V e c : **Vysvetlenie informácií potrebných na vypracovanie ponuky 8, doplnenie dokumentov potrebných na vypracovanie ponuky a oznámenie o predĺžení lehoty na predkladanie ponúk a otváranie ponúk**

Obstarávateľ v zmysle § 48 zákona č. 343/2015 Z. z. o verejnom obstarávaní a o zmene a doplnení niektorých zákonov v znení neskorších predpisov (ďalej len „ZVO“) poskytuje vysvetlenie informácií potrebných na vypracovanie ponuky v zadávaní nadlimitnej zákazky na predmet zákazky „**Modernizácia železničnej trate Žilina – Košice, úsek trate Liptovský Mikuláš – Poprad-Tatry (mimo), 5. etapa, Liptovský Hrádok – Paludza**“ vyhlásenej uverejnením Oznámenia o vyhlásení verejného obstarávania vo Vestníku Európskej únie č. 44282-2025 dňa 22.01.2025 a vo Vestníku verejného obstarávania č. 16/2025 pod značkou 1537 - MSP dňa 23.01.2024 (ďalej len „oznámenie o vyhlásení verejného obstarávania“) nasledovne:

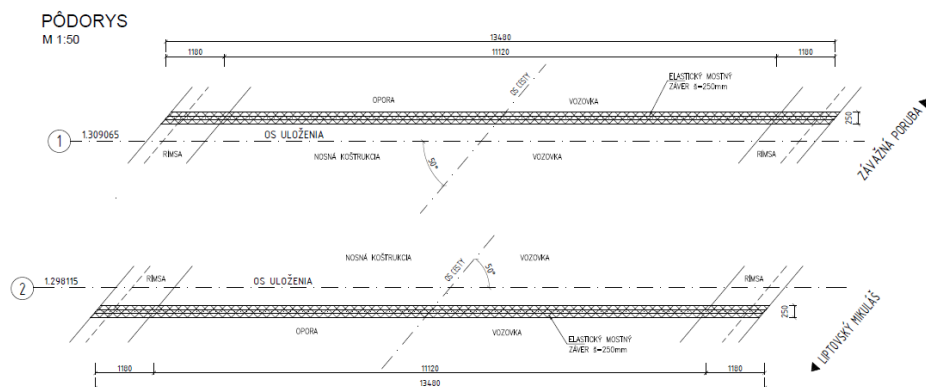
V projektovej dokumentácii sa uvádza navrhnutý kobercový mostný záver M140 (statický posudok), výkres 0608 - DRS - E - 408 - 33 - 05 00 - 005 02 uvádza kobercový mostný záver M60 (O1) a M140 (O2).

97	931941119	Osadenie dilatačného mostného záveru lamelového	m	68,240
98	5539159001.SR	Lamelový mostný záver vrátane dodania zálievky a kotviaceho materiálu	m	68,240

Takisto žiadame preveriť výmeru, šírka mosta je 15,0 m; mostné závery sú uvažované na oboch koncoch nosnej konštrukcie.“

Položke č.97, kód pol.931941119 Osadenie dilatačného mostného záveru lamelového bude zmenená výmera na 34,12 m. Položke č.98, kód pol.5539159001.SR Lamelový mostný záver vrátane dodania zálievky a kotviaceho materiálu bude zmenená výmera na 34,12 m
